< 特 殊 点 >

図 名 和洋折衷エプロンなし ネオマーバス (1000サイズ)					尺 度 1:10
					図 番 PNS1000RJ T930
年月日 2026.4.1	製 図	中 田	検 図	林 堂 三 上	TOTO

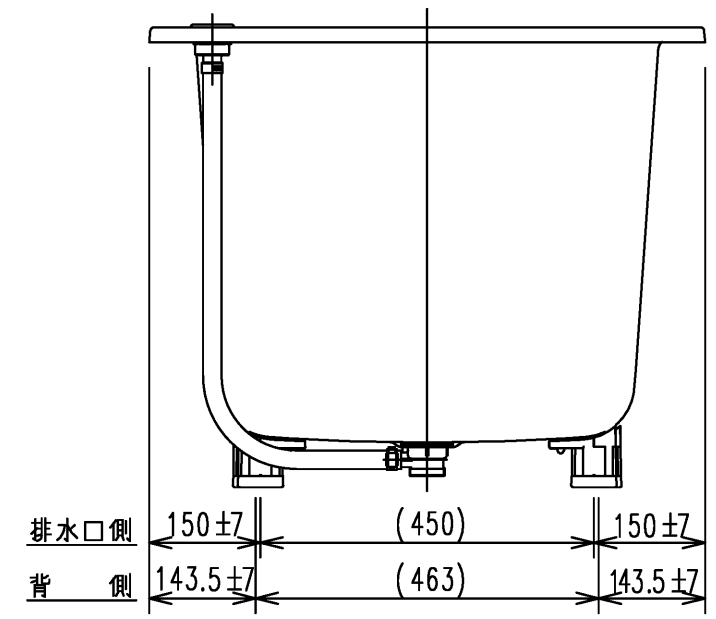
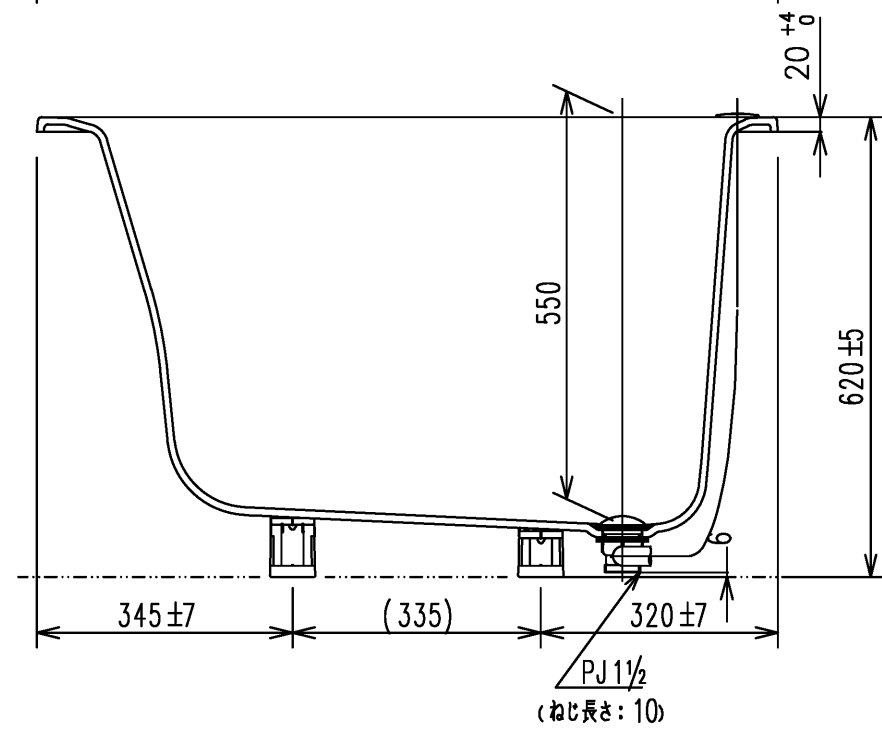
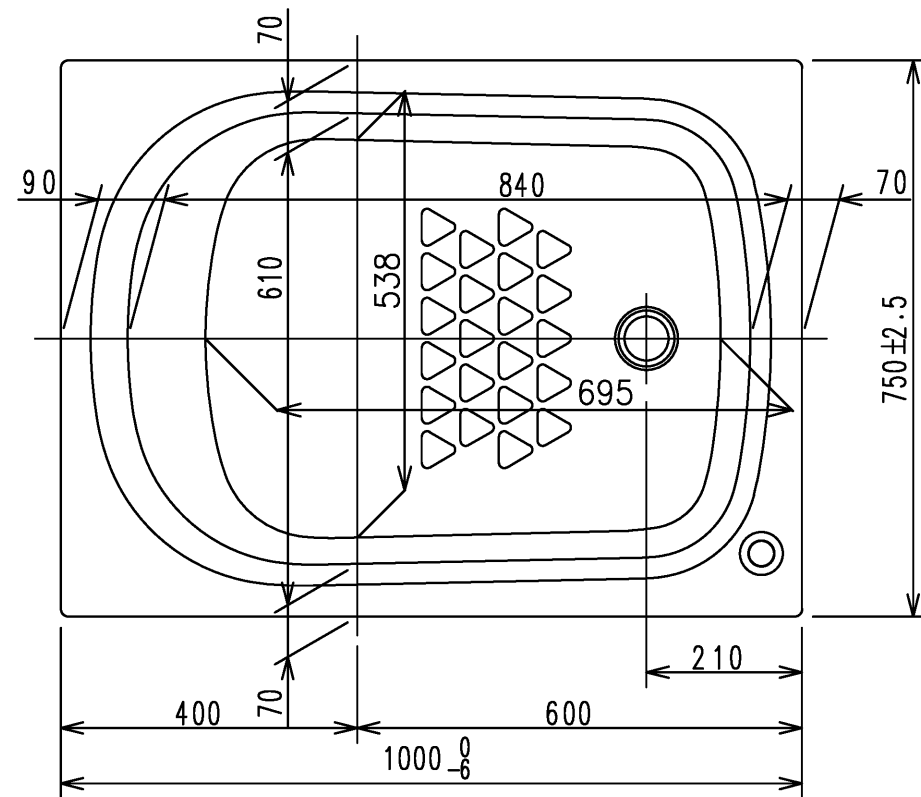
1. 排水仕様変更 (間接排水→直間兼用排水)
2. 全高変更20mmアップ (600→620)
